敦賀発電所2号炉  
ボーリング柱状図の記事欄に係るご指摘への回答  
補足説明資料7

令和2年5月13日提出の資料からの修正

令和2年6月4日  
日本原子力発電株式会社

敦賀発電所2号炉 ボーリング柱状図の記事欄に係るご指摘への回答 補足説明資料1  
 薄片観察の結果により肉眼観察結果を上書きした箇所リスト (第657回審査会合)

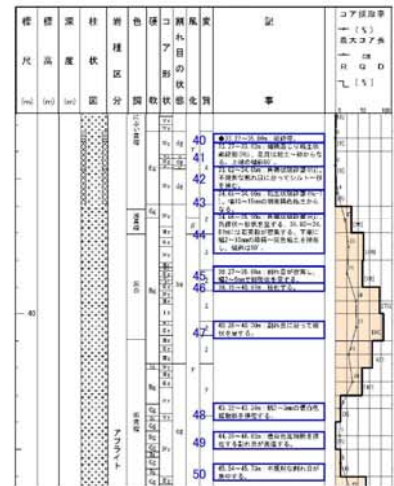
資料番号	修正頁	修正内容			修正理由	頁
		修正箇所	修正前 (令和2年5月13日)	修正後 (令和2年6月4日)		
資料2-2-1	補足1-37	上書き箇所数内訳 ・固結→未固結 薄片観察資料	対象No. 88,89,92,93,392, 298,411	対象No. 88,89,92,93,392, 398,411	誤記修正	補足7-4, 5
資料2-2-1	補足1-37	上書き箇所数内訳 ・固結→固結 薄片観察資料	対象No. 166,174,388,408,425	対象No. 166,174, 408,425	誤記修正	補足7-4, 5
資料2-2-2	補足2-35-7	H27-Br-1 記事40～44 審査資料(H30.11.30)⇒ 審査資料(R2.2.7)	変更なし	・誤記修正(“正断層センスがある。”→“正断層センスである。”, 審査会合(R1.10.11)にて説明済み)。	誤記修正	補足7-6, 7
資料2-2-2	補足2-38-6	H27-Br-8 記事31～34 審査資料(H30.11.30)⇒ 審査資料(R2.2.7)	変更なし	・誤記修正(固結粘土状部→固結礫状部, 審査会合(R1.10.11)にて説明済み)。	誤記修正	補足7-8, 9
資料2-2-2	補足2-64-7	H24-B8-27 記事29～33 審査資料(H30.11.30)⇒ 審査資料(R2.2.7)	・誤記修正(81.68→81.66, 審査会合(R1.10.11)にて説明済み)	・誤記修正(81.68→81.66)。	誤記修正	補足7-10, 11
資料2-2-6	補足6-12	頁	補正	補足	誤記修正	補足7-12, 13
資料2-2-6	補足6-12	No.5 誤の記載	標尺123m以下数値, フラフ 記載なし	標尺123m以下数値, グラフ 記載なし	誤記修正	補足7-12, 13

- ・未固結→固結(2箇所)
  - 性状一覧表…2箇所
  - ボーリング柱状図・コア写真…1箇所
  - 薄片観察資料…1箇所(第833回審査会合にて提出 対象No.108)
- ・固結→未固結(9箇所)
  - 性状一覧表…9箇所
  - ボーリング柱状図・コア写真…6箇所
  - 薄片観察資料…7箇所(第833回審査会合にて提出 対象No.88,89,92,93,392,398,411)
- ・未固結→未固結(17箇所)
  - 性状一覧表…17箇所
  - ボーリング柱状図・コア写真…17箇所
  - 薄片観察資料…17箇所(第833回審査会合にて提出 対象No.42,49,57,71,83,121,167,185,190,233,245,248,267,278,283,396,420)
- ・固結→固結(5箇所)
  - 性状一覧表…5箇所
  - ボーリング柱状図・コア写真…4箇所
  - 薄片観察資料…4箇所(第833回審査会合にて提出 対象No.166,174\_、408,425)

下線部: 令和2年5月13日提出の資料から誤記を修正
